Příloha č. 3 k čj.
MUCH 127379/2026
MĚSTSKÝ ÚŘAD CHEB
odbor stavební
a životního prostředí
23. 11. 2026

Výsprava výtluků za použití turbomechanizmů – označení pracovního místa, práce v obci:

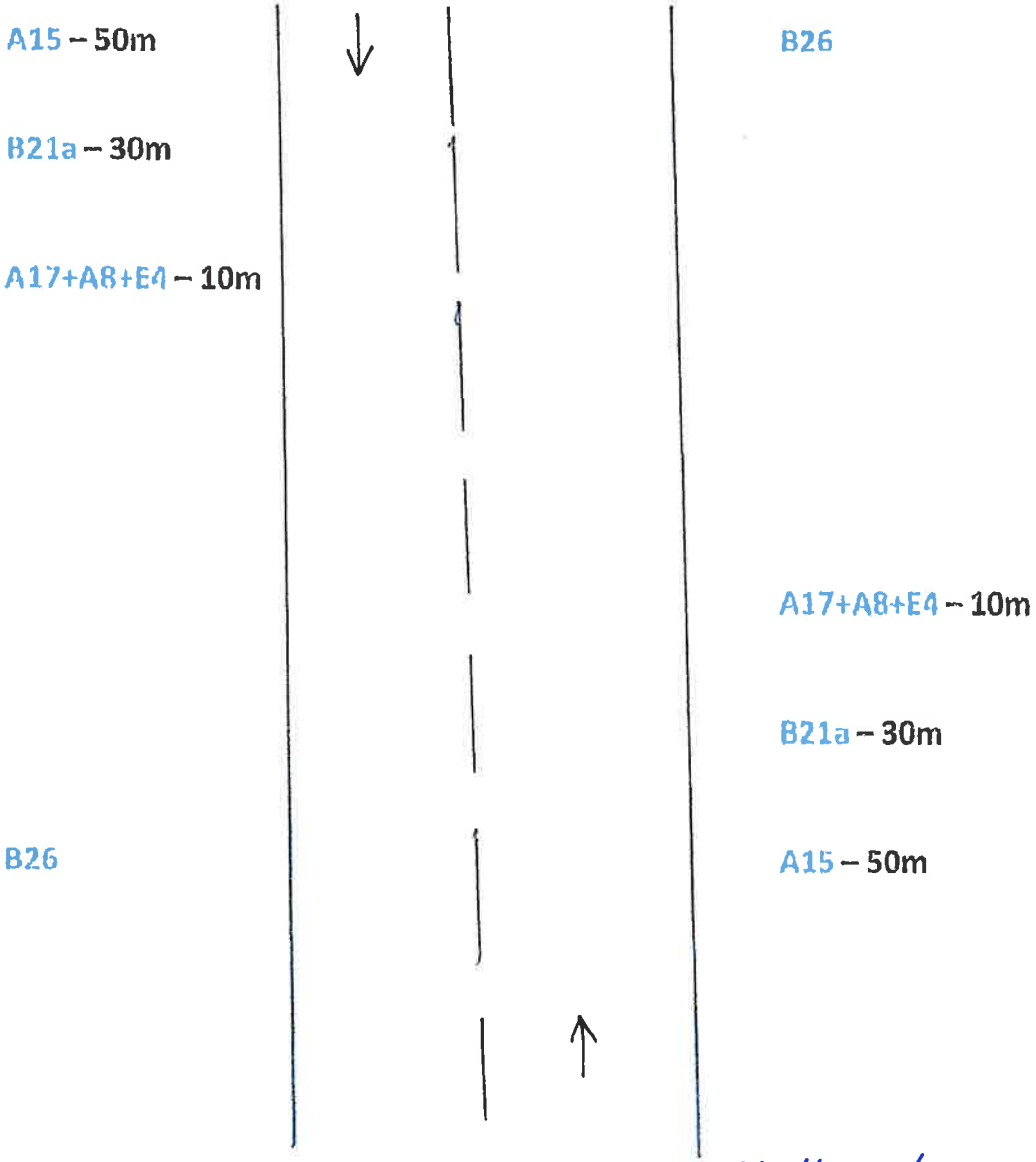
23.10.2026 KRPK - 86716/ČJ-2026 - 190206
DI ÚO Cheb souhlasí dle přiložené situace

Pokud je v opravovaném úseku plná středová čára, která sama o sobě zakazuje předjíždění, je možné PDZ B21a vynechat.

PDZ by mělo být po každé křižovatce zopakováno, platnost PDZ, pokud nebude v daném úseku křižovatka je 2km. Po té je nutné značení rovněž zopakovat (obnovit)

Výsprava vozovek za použití turbomechanizmů – označení pracovního místa po skončení prací.

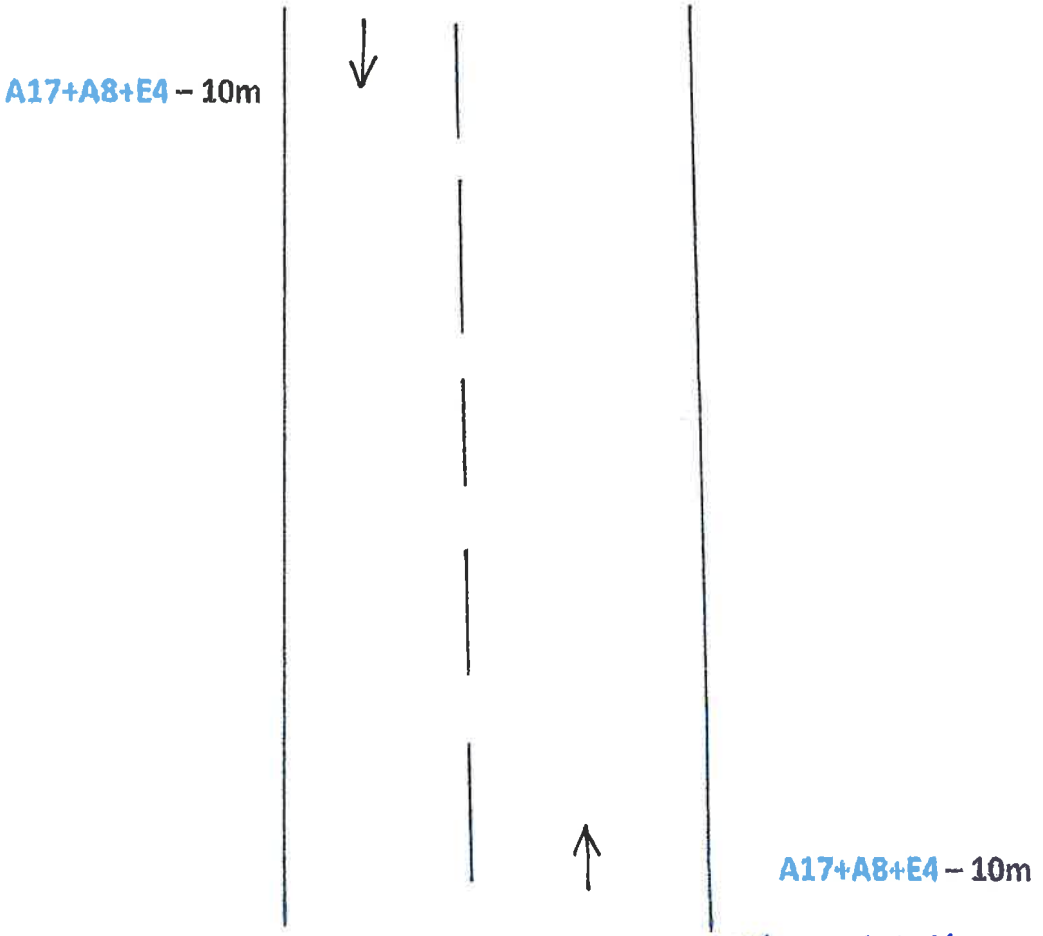
DI ÚO Cheb souhlasí dle přiložené situace

PDZ by mělo být po každé křižovatce zopakováno, platnost PDZ, pokud nebude v daném úseku křižovatka je 2km. Po té je nutné značení rovněž zopakovat (obnovit)

Výsprava výtluků za použití turbomechanizmů – označení pracovního místa, práce mimo obec:

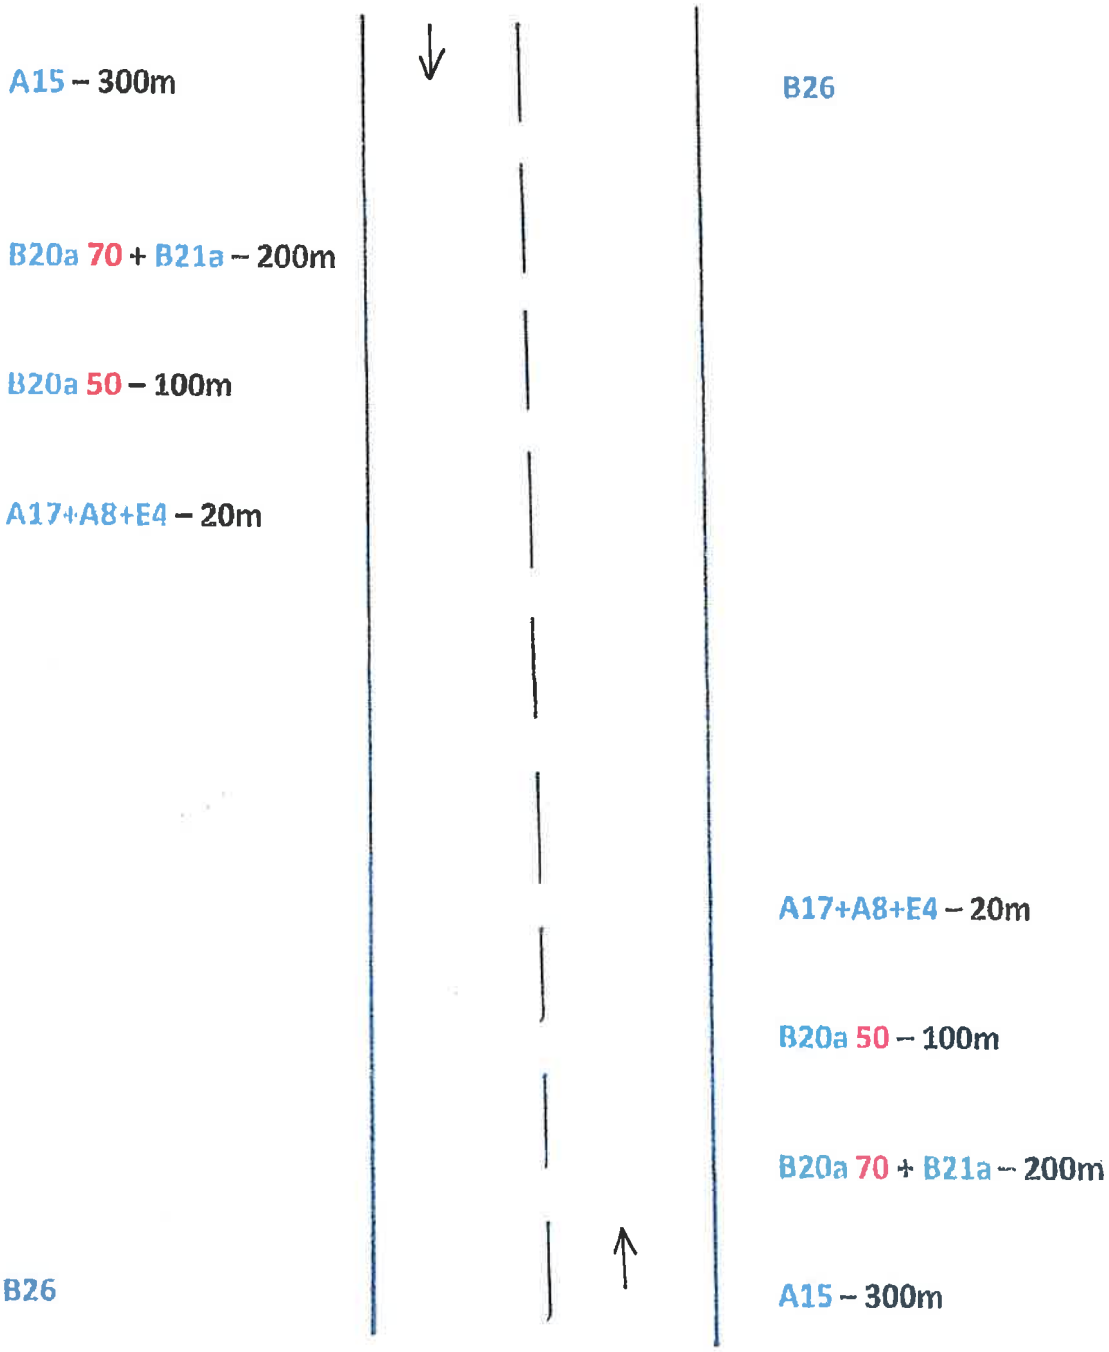
Pokud je v opravovaném úseku plná středová čára, která sama o sobě zakazuje předjíždění, je možné PDZ B21a vynechat.

PDZ by mělo být po každé křižovatce zopakováno, platnost PDZ, pokud nebude v daném úseku křižovatka je 2km. Po té je nutné značení rovněž zopakovat (obnovit)

23.10.2026 KRPK - 86716 /ČJ-202.6 - 190206
DI ÚO Cheb souhlasí dle přiložené situace

Výsprava vozovek za použití turbomechanizmů – označení pracovního místa po skončení prací.

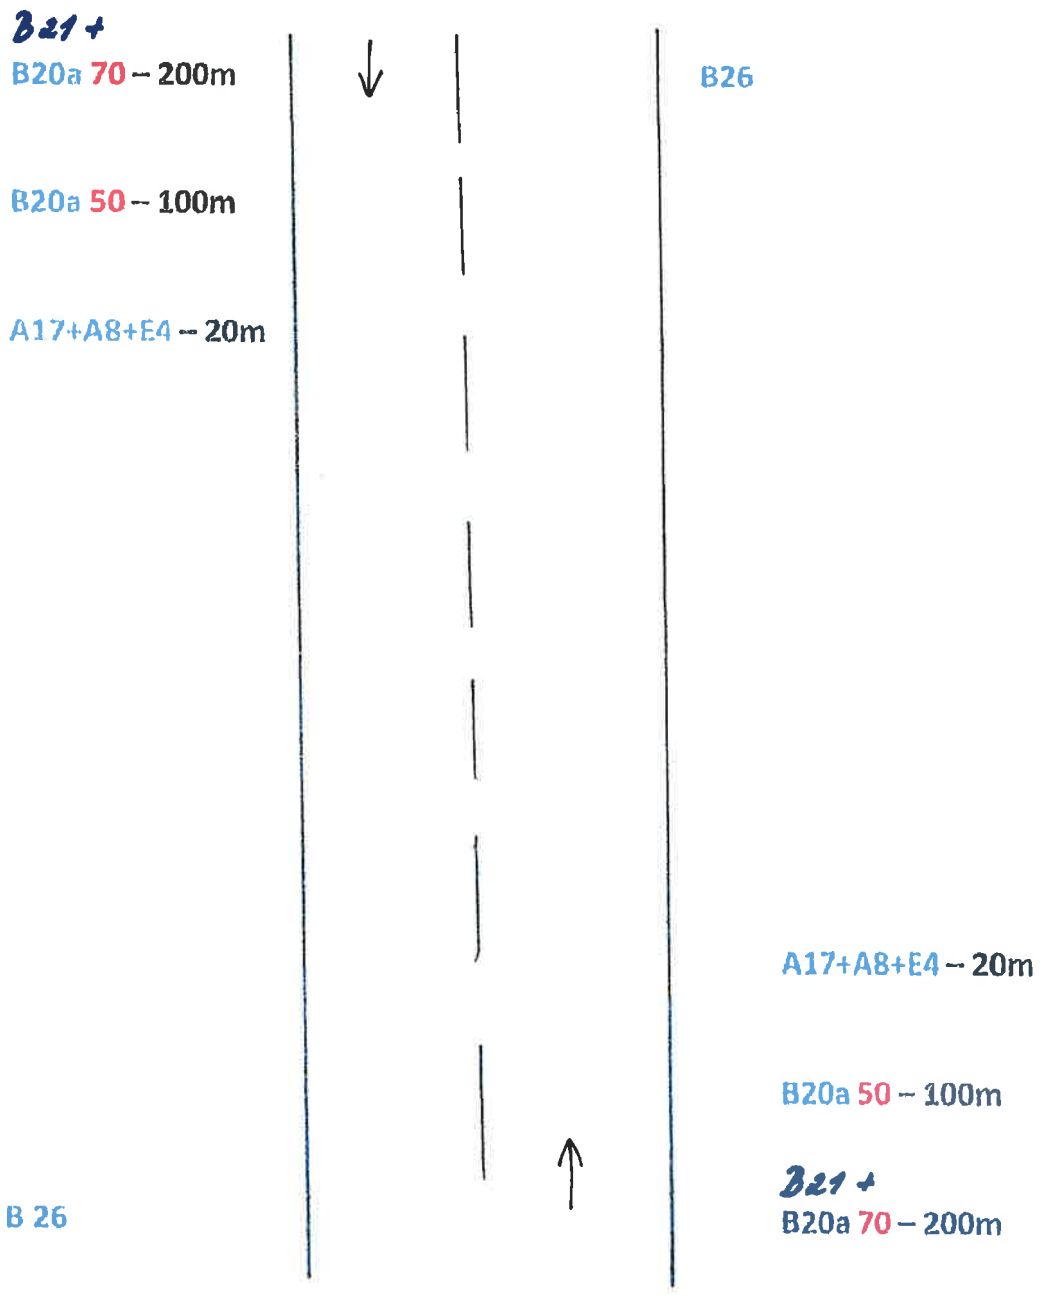
PDZ by mělo být po každé křižovatce zopakováno, platnost PDZ, pokud nebude v daném úseku křižovatka je 2km. Po té je nutné značení rovněž zopakovat (obnovit)

DI ÚO Cheb souhlasí dle přiložené situace ...
